**OGGETTO:** [ID VIP 10566] - PARCO EOLICO COMPOSTO DA 6 AEROGENERATORI, CIASCUNO DI POTENZA PARI A 6,6 MW, PER UNA POTENZA COMPLESSIVA PARI A 39,6 MW, DA REALIZZARSI NEL COMUNE DI CASTELLANETA (TA), IN LOCALITÀ "PEZZA DEL DRAGONE", CON OPERE DI CONNESSIONE RICADENTI NEL MEDESIMO COMUNE.

Istanza per il rilascio del Provvedimento di VIA statale ex art. 23 del D.lgs. n. 152/2006 e ss.mm.ii.

Relazione tecnica a supporto dell'istruttoria sul progetto  
**ID\_VIP 10566**

Figura 2 – Inquadramento del Parco eolico rispetto agli altri impianti FER esistenti e in fase autorizzativa

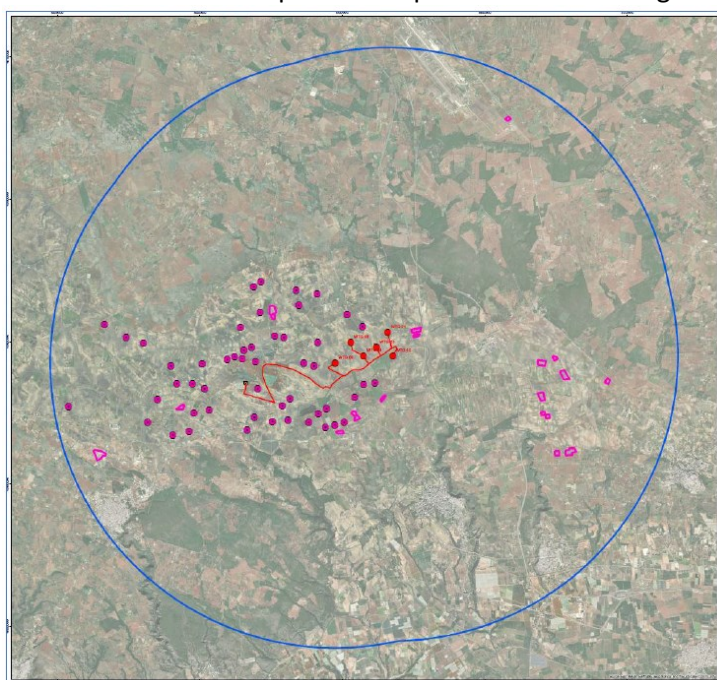
- [Lett. a\)](#) – Nell'area in esame **non** sono presenti impianti che utilizzano già la stessa fonte energetica;

Figura 4 – Interferenza area di progetto con fascia di rispetto dei beni sottoposti a tutela ai sensi dell'art.136

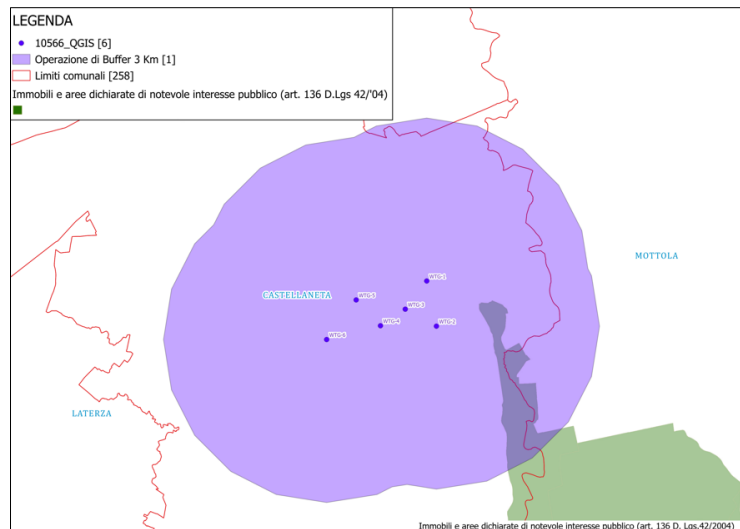
- L'area di progetto è **ricompresa** nella fascia di rispetto dei beni sottoposti a tutela ai sensi dell'art.136 e del D.lgs. n. 152/2006. **Le aree in cui sono previsti gli insediamenti dei sei aerogeneratori dell'impianto eolico ricadono all'interno della fascia di rispetto della distanza di tre chilometri dai Beni Paesaggistici tutelati dall'art. 136 del Codice 42/2004.**

Figura 6 – Interferenza dell'impianto eolico con il Parco Naturale Regionale "Terra delle Gravine"

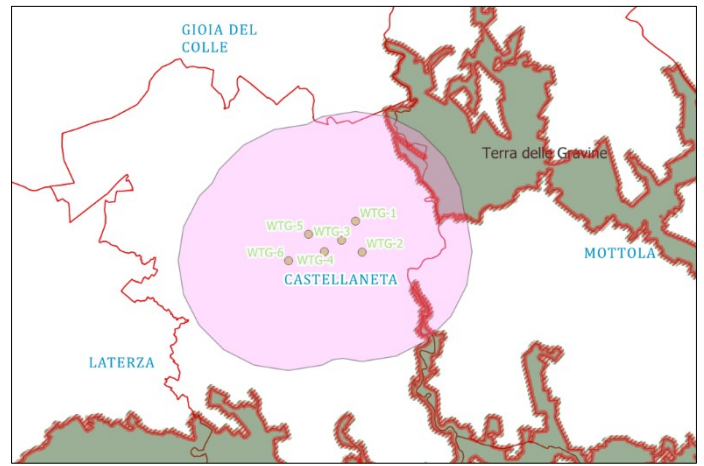
Nell'area buffer di 3 km sono presenti diverse altre interferenze tra l'area di progetto e i Beni Paesaggistici, nonché con altri contesti del PPTR. Come illustrato in Figura 6, il parco eolico interferisce con il Parco Naturale Regionale "Terra delle Gravine".

L'area di progetto, pertanto, non ricade tra quelle classificate come idonee ai sensi dell'art. 20 comma 8 lett. c-quater del D. lgs. 199/2021.

Figura 9 – DGR2122: Coni visuali 10 Km

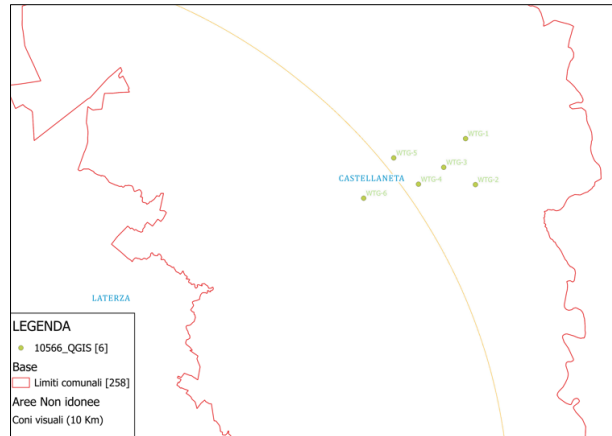
<b>Coni visuali</b>	
– <b>10 Km (la torre WTG6 ricade nel cono visuale da 10Km ma non nell'area interna)</b>	<b>Presente</b>
Interazioni con P/P - I Paduli	Non presente
Grotte (con buffer 100m)	Non presente
Lame e gravine	Non presente
Versanti	Non presente
Aree agricole interessate da produzioni agro-alimentari di qualità	Non presente

- **ricade** nel raggio dei 10 Km dai coni visuali.
- Le opere in progetto ricadono in aree classificate come CRV.GC **“Contesto rurale del sistema geomorfologico complesso con valore paesaggistico”**.
- La documentazione di progetto risulta carente e poco dettagliata. Di conseguenza, non è stato possibile effettuare un'analisi sull'adeguata integrazione dell'impianto nel paesaggio e nel territorio, come richiesto dal **punto 16 del D.M. 10-9-2010**.
- La realizzazione dell'impianto eolico (aree di cantiere e nuove strade) non interesserà aree caratterizzate dalla presenza di oliveti e/o vigneti i cui prodotti potrebbero essere impiegati nelle produzioni di qualità.
